新竹縣政府工程查核代表照片表

工程名稱：112 年度原住民族部落特色道路改善計畫-錦屏村比麟部落聯絡道路改善工程

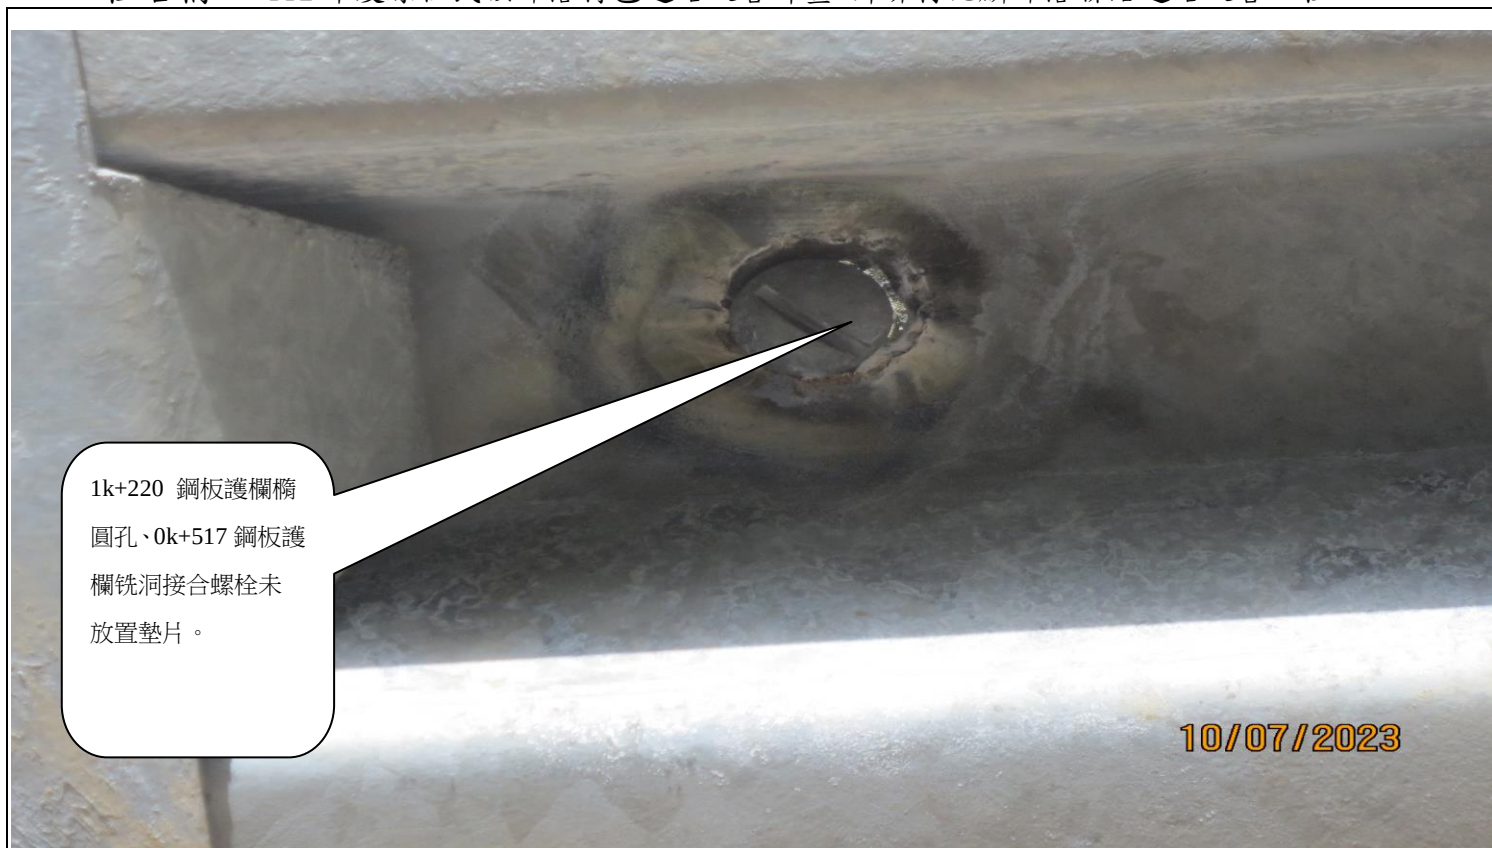
1k+360，1k+400 混凝土路面工程地坪伸縮縫未延伸至路肩，施作不當。

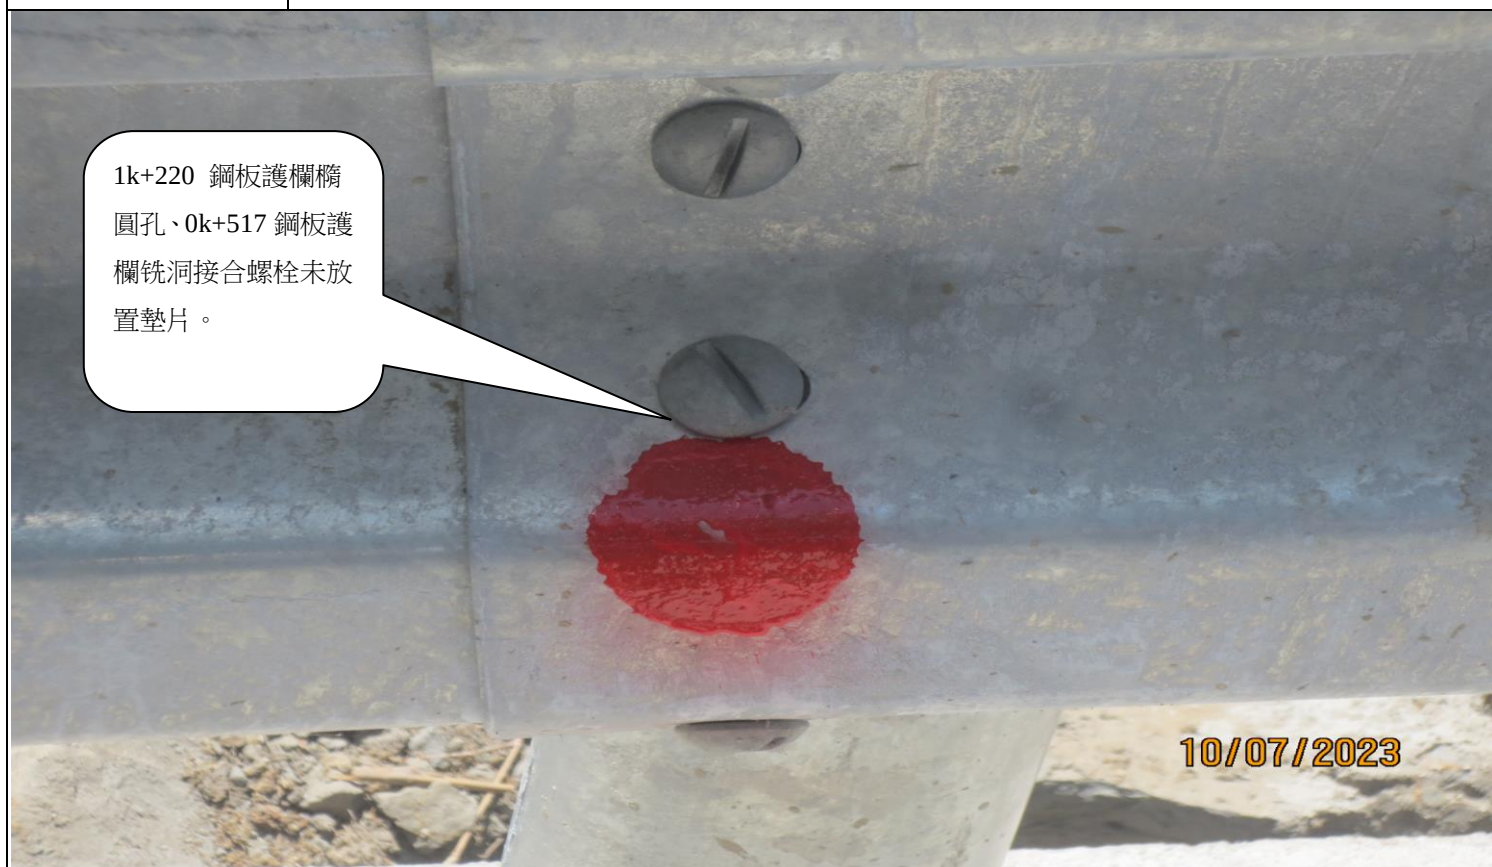
1k+220 鋼板護欄橢圓孔、0k+517 鋼板護欄銑洞接合螺栓未放置墊片。

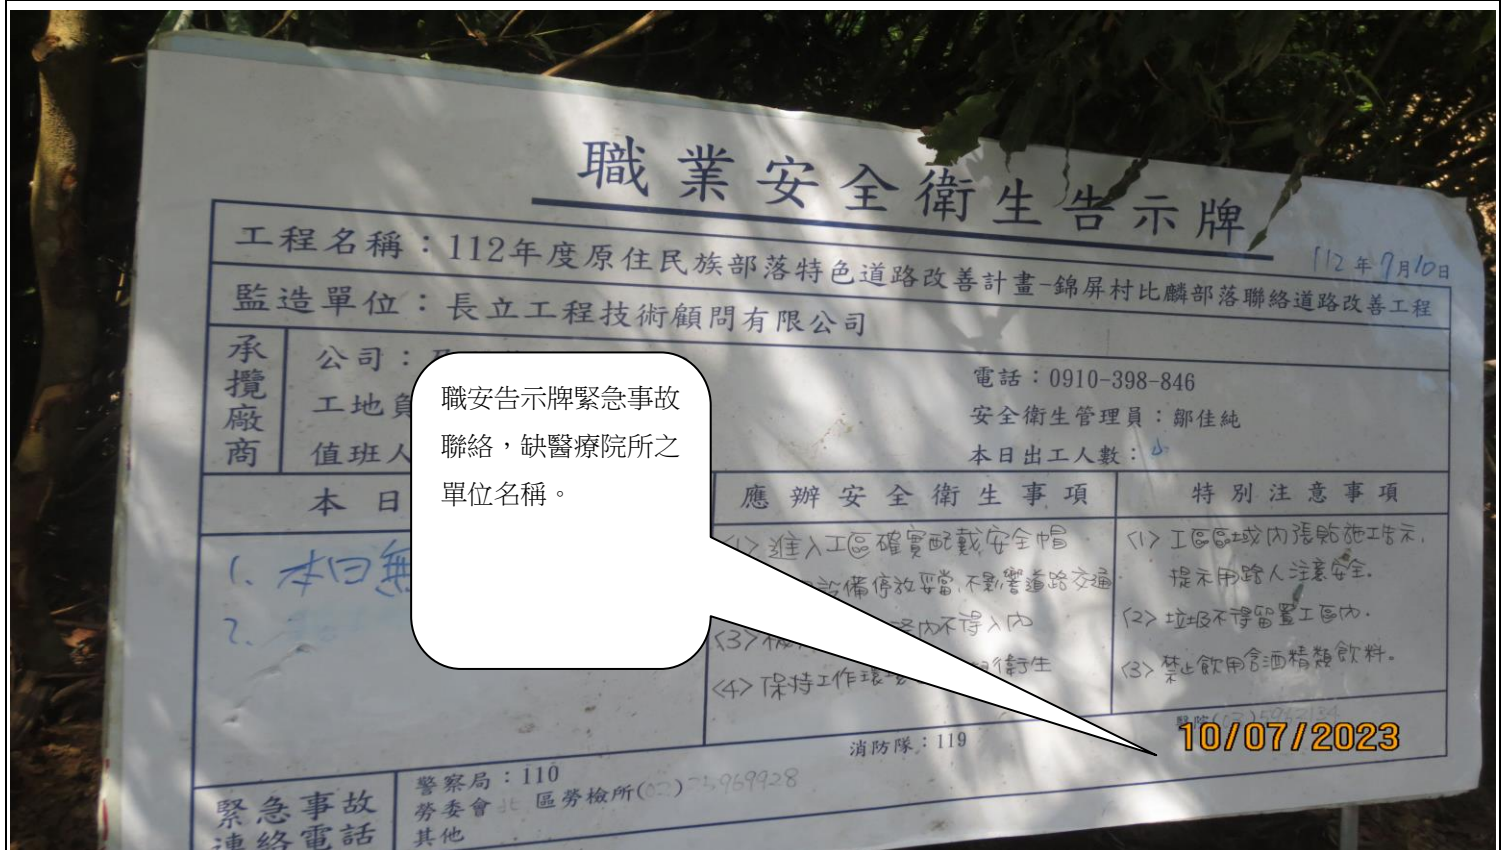
1k+620~1k+650 路肩回填土含樹根雜物且未夯實
